R5.ST.372.13.3.2018.rk

Treść zapytania wraz z wyjaśnieniami Zamawiającego

⇒ **dostawa znaków , elementów oznakowania, urządzeń bezpieczeństwa ruchu drogowego wraz z instalacją**

Rysunek Z-11 - Ogrodzenie segmentowe dwuelementowe z ramą z rur - odmiana b) z ramą wypełnioną szczelinami z prętów i odmiana c) z ramą wypełnioną szczelinami z płaskowników

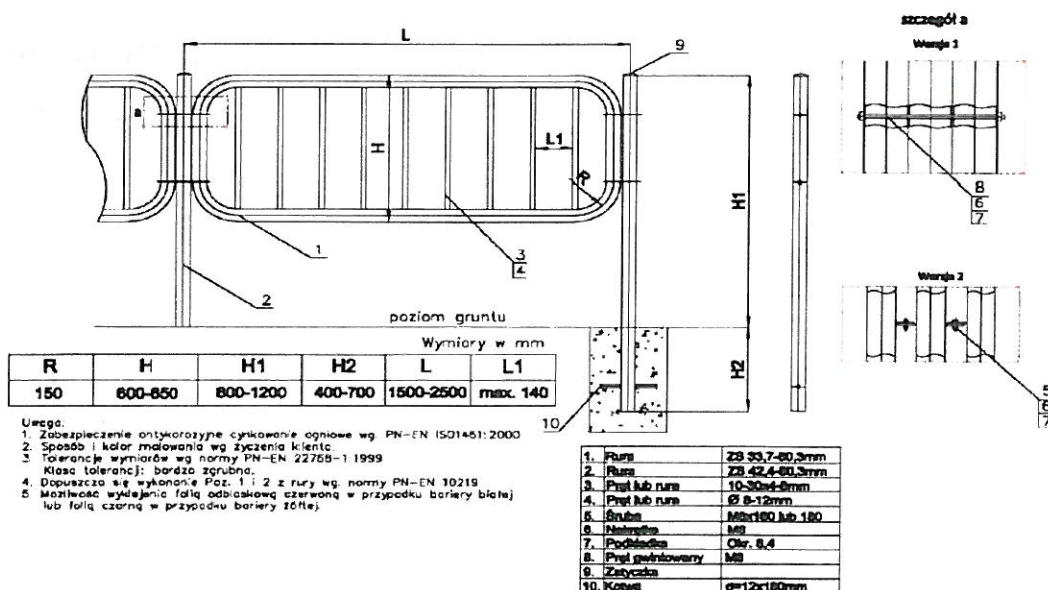
1. W nawiązaniu do SIWZ oraz zawartych treści dotyczących opisu przedmiotu zamówienia, potencjalny Wykonawca zamówienia zwraca się z prośbą do Zamawiającego o udostępnienie rysunku technicznego przedmiotowych ogrodzeń segmentowych, w celu dokonania rzetelnej wyceny. Proszę ponadto o informację czy balustrady mają być malowane proszkowo czy jedynie ocynkowane ogniowo?
2. W uzupełnieniu do poprzedniej wiadomości, potencjalny Wykonawca zwraca się z pytaniem czy Zamawiający dopuszcza wykonanie wygradzeń segmentowych wg poniższego rysunku?

Ad.2. Zamawiający nie dopuszcza wykonania wygrodzień według przesłanego rysunku. Wygrodzień segmentowe powinny być wykonane wg rysunku jak niżej:

Ogrodzenie segmentowe typ „Lubelski”. składa się ze słupka z rury stalowej ocynkowanej ogniowo $\varnothing 33,7$ mm o grubości ścianki 2 mm, wypełnienie: płaskownik 20x4mm, słupek: rura $\varnothing 48,3 \times 2 \times 1500$ mm wymiary ramy: L=2000mm/1500mm, h=900mm, montaż słupków w osiach ok. 2165mm, uchwyty montażowe: płaskownik 20x4x50mm, otwór fasolkowy, śruba zamkowa 8x20mm.
